Č. j.: MHMP 749580/2020
Spis. zn.: S-MHMP 797162/2019 OCP

Podatel: Spolek Cibulka, IČO: 72550121, ID: kwj4irj

Vyjádření k dokumentaci k záměru „SMÍCHOV CITY SOUTH“

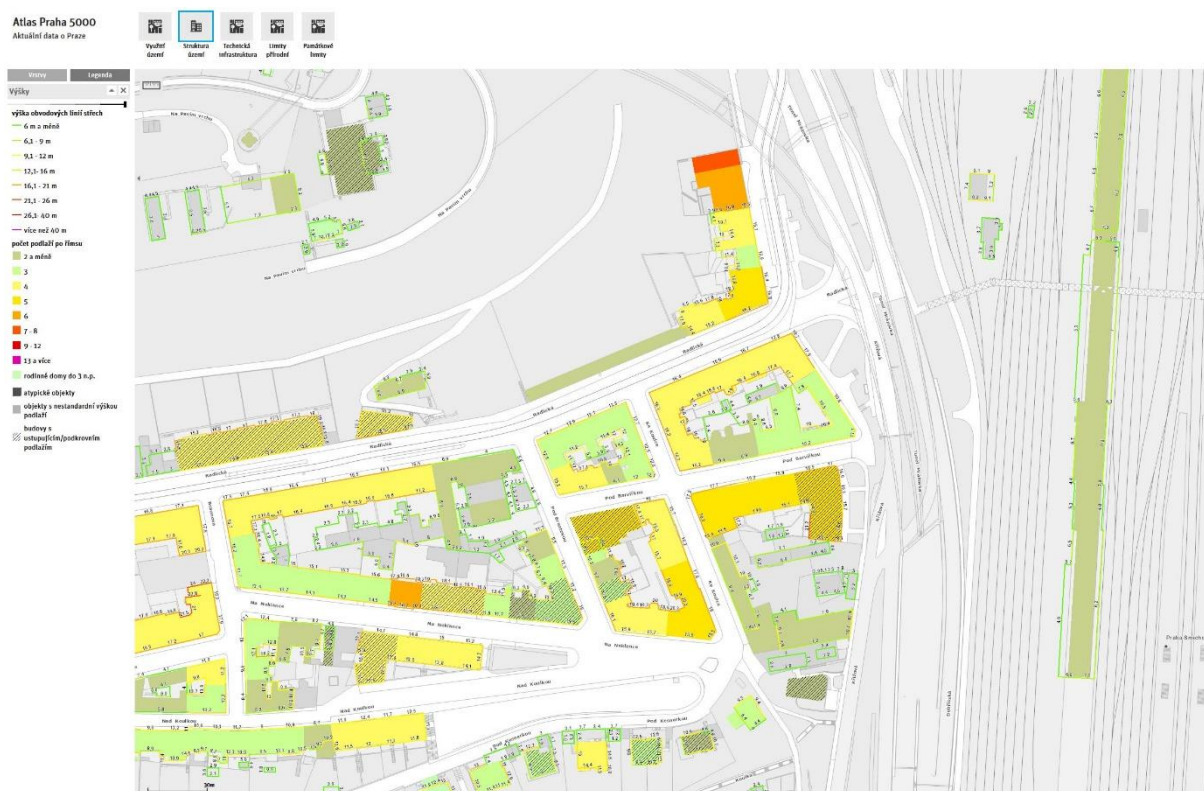
Navržená zástavba dramaticky převyšuje stávající okolní zástavbu. K největšímu rozdílu dochází na křižovatce ulic Radlické a Křížové. Stávající budovy převažující blokové zástavby dosahují výškové hladiny do 20 m (Územně analytické podklady - Atlas Praha 5000 – Struktura území – Výšky).

Nově navržené budovy tuto hladinu nevhodně několikanásobně převyšují. Budova CS-C s 10 nadzemními podlažími dosahuje výšky až 40 m (atika). Její technické patro je ještě o 6 m vyšší, čímž tento objekt nabývá parametru výškové stavby (Pražské stavební předpisy – výšková hladina VIII – nad 40 m).

Budova CS-A dosahuje výšek 38 m (atika), resp. 44 m (technické patro), budova CS-B 35 m (atika), resp. 41 m (technické patro).

Podatel požaduje respektování charakteru okolní zástavby zejména z hlediska výšky. Adekvátním řešením je v tomto kontextu snížení některých navržených hmot (zejména objekty CS-C, CS-A a CS-B) alespoň o dvě nadzemní podlaží.
